改善箇所説明図

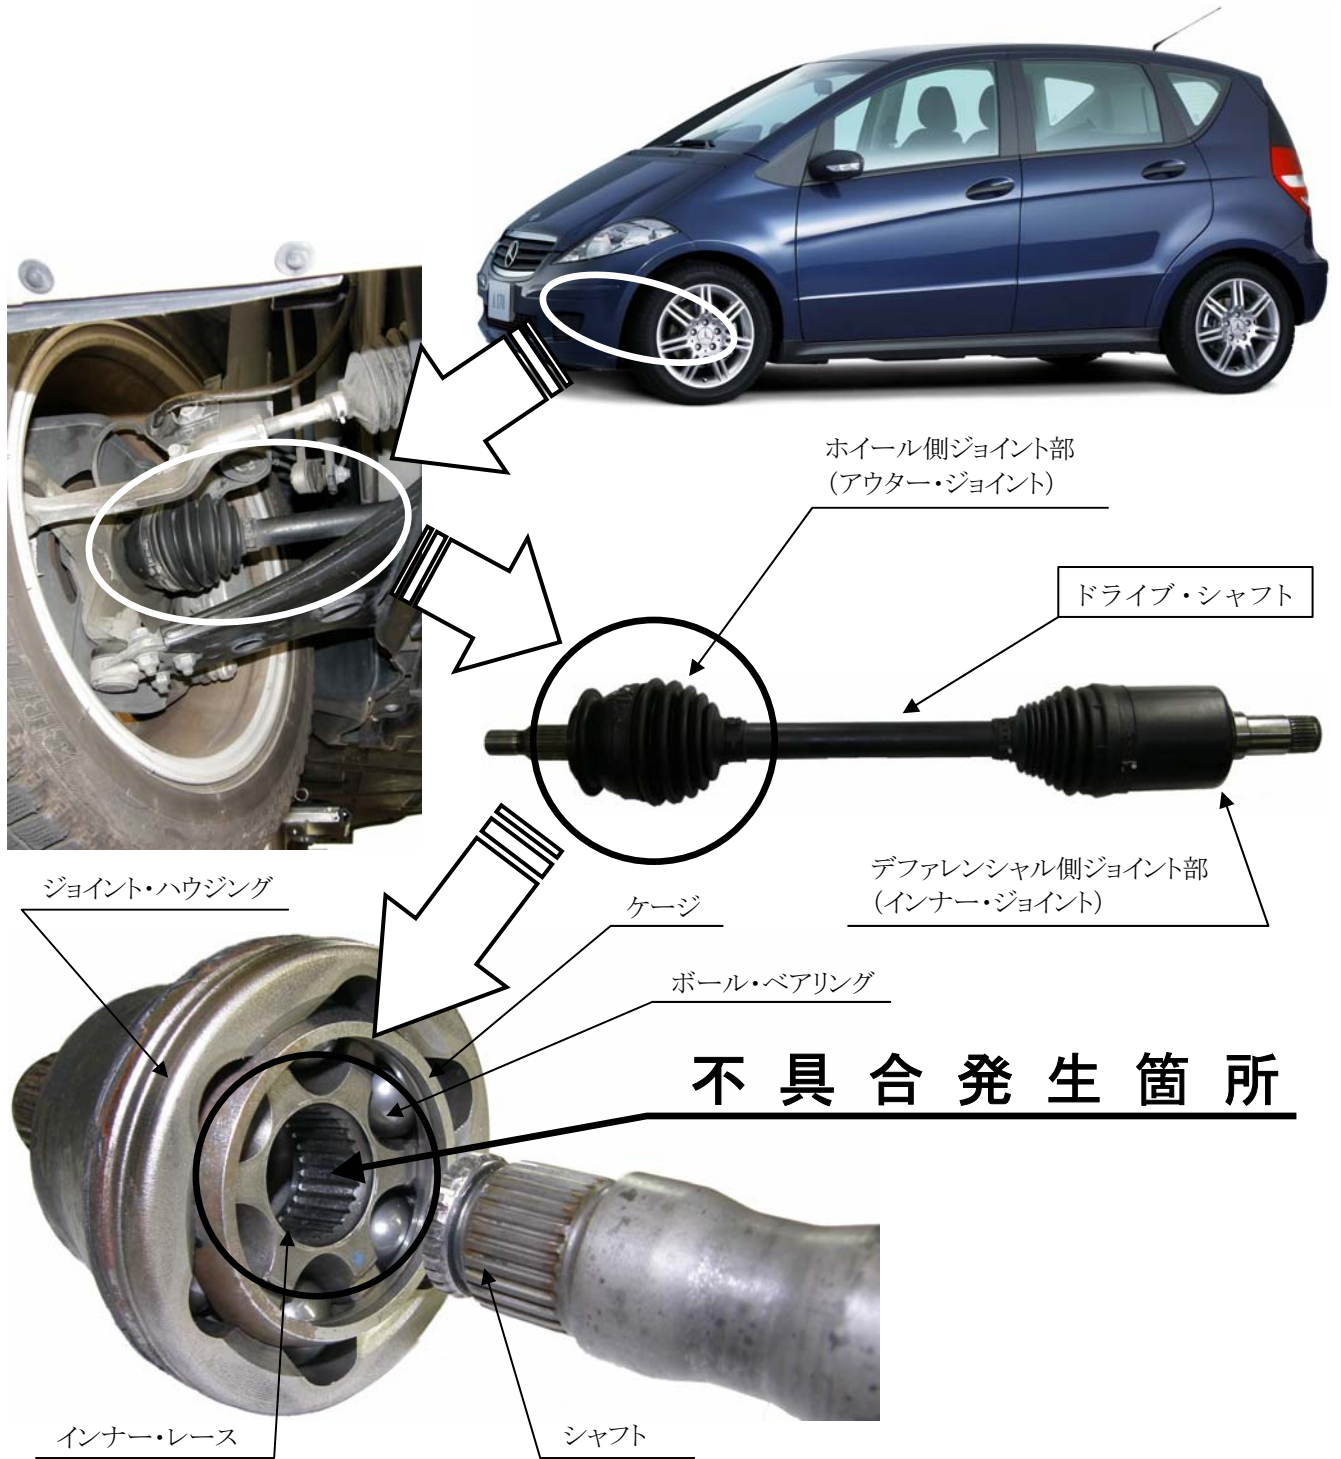
フロント・ドライブ・シャフトにおいて、ホイール側ジョイント部のインナー・レースの加工が不適切なため、耐久性が不足しているものがある。そのため、そのまま使用を続けると、繰り返しの加速等によりインナー・レースの歯が摩滅し、最悪の場合、タイヤに駆動力が伝わらなくなり、走行不能となるおそれがある。

全車両、左右輪のシャフトのあそびを測定し、基準を満たさないものは、フロント・ドライブ・シャフトを良品と交換する。

識別： フロント・サブ・フレーム中央のボルト部へ黄色ペイントを塗布する。
